CRNA GORA  
Opština Budva  
**Glavni gradski arhitekta**  
Broj: 22-U-18/6  
Budva, 19.09.2018. godine

## RJEŠENJE

## ODGOVOR NA OBAVJEŠTENJE O REZULTATIMA ISPITNOG POSTUPKA

Objekat: Stambeni objekat  
Lokacija: UP-19 i UP-20, LSL-a Komaševina II  
kat.par. 2297/7,2297/5,2298/1,2298/2 K.O. Budva,  
Opština Budva  
Investitor: GALOP INŽENJERING d.o.o. Budva

Sve ovo je jasno vidljivo iz presjeka 2-2.

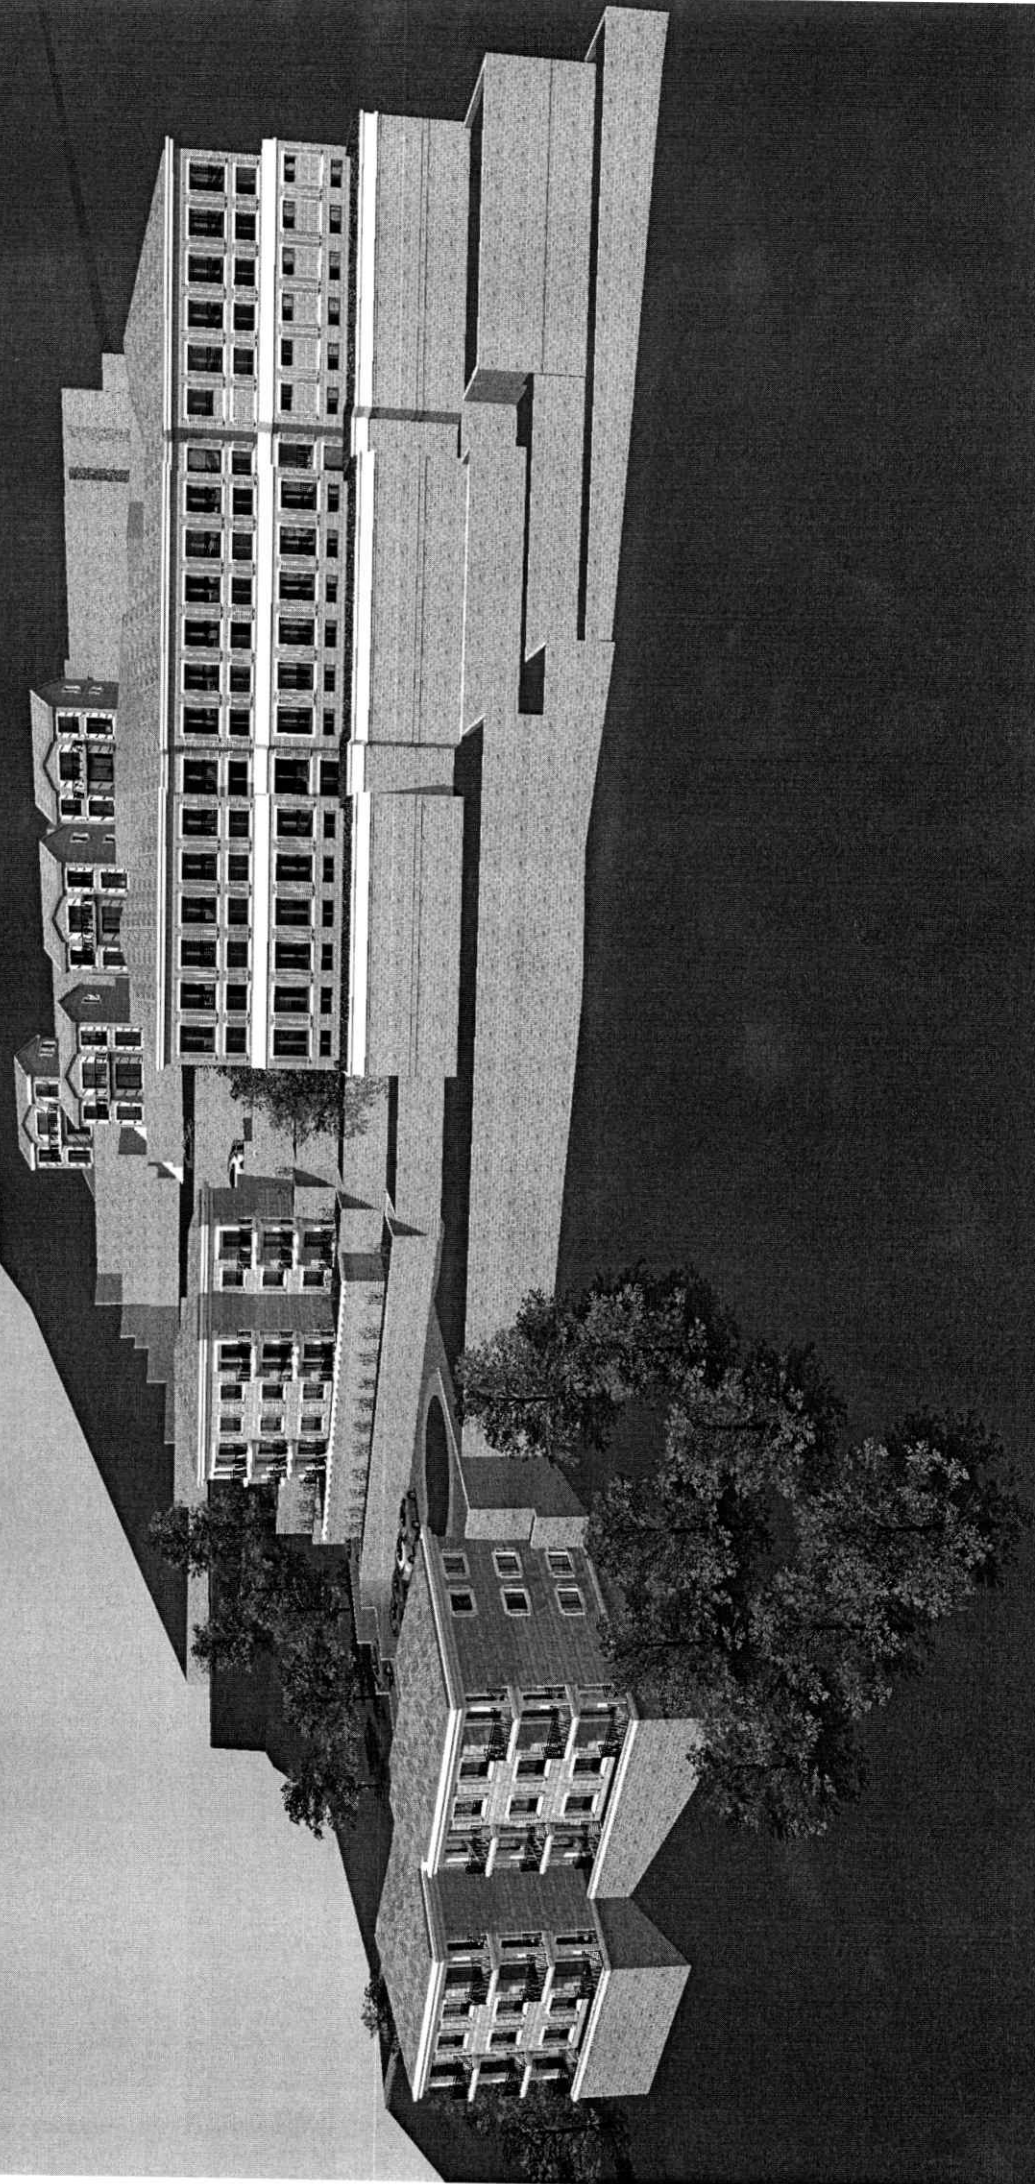
- Predloženo rješenje prikazati u formi 3D modela u realnom okruženju, inkorporirati ga u fotografiju postojećeg i planiranog (projektovanog) okruženja;
- Iz razloga sagledavanja šireg okruženja potrebno je izraditi prostorni 3D model (u formi zapremine objekata) grupacije objekata uz saobraćajnicu;
- Dostaviti izjašnjenje o razlozima izdizanja objekta i formiranja “slepe” etaže.

Prilikom postavljanja objekta na teren nije došlo do izdizanja objekta i formiranja "slijepe" etaže, već je objekat spušten u odnosu na pristupnu saobraćajnicu i DUP-om palniran objekat.

Stambeni objekat planiran je na području koje se nalazi između **dvije pristupne saobraćajnice**. Saobraćajnice su organizovane sa zapadne (gornje) strane parcele, kao i sa donje istočne strane. Sa pristupnih saobraćajnica organizovan je pristup najvisočijoj i najnižoj koti parcele. Glavni ulaz u objekat je predviđen da bude sa visočije saobraćajnice. Najvisočija prizemna etaža je niža (spuštena) od pristupnog platoa i parkinga za 1m, dok su sve ostale etaže suterenske ispod nivoa prizemlja.

I pored toga što je ovakvim rješenjem predviđeno da ispod prizemlja imamo dvije stambene suterenske etaže i jednu etažu suterenske garaže, usled **velikog nagiba terena od 14m n.v.**, neophodno je uraditi i potorni zid ispod najniže etaže garaža, kako bi se došlo do kote terena na kojoj se nalazi donja pristupna saobraćajnica. S obzirom da ovim idejnim rješenjem nije tretirana konstrukcija, sam izgled temelja, kao i kaskade u temelju, biće dati projektom konstrukcije a na osnovu geomehaničkog elaborata. Prilaz objektu je omogućen i sa donje saobraćajnice, odakle je organizovan ulaz u garažu.

U slučaju da je predviđena donja pristupna saobraćajnica kao referentna kota sa koje se ulazi u objekat, sve stambene etaže bi morale da budu suterenske. S obzirom na potrebu za organizovanjem suterenske etaže garaže, prva stambena etaža bi bila izdignuta za jednu spratnu visinu u odnosu pristupni put, što bi otežalo kretanje licima sa invaliditetom ali i ostalim korisnicima. Sve to nesumljivo umanjuje kvalitet objekta. Tim rješenjem bi i iskopi bili mnogo veći nego što su predloženim rješenjem.

**Iz svih tih razloga opredijelili smo se za rješenje gdje je ulaz u objekat planiran sa gornje saobraćajnice. Takvo rješenje je u potpunosti u skladu sa UTU.**
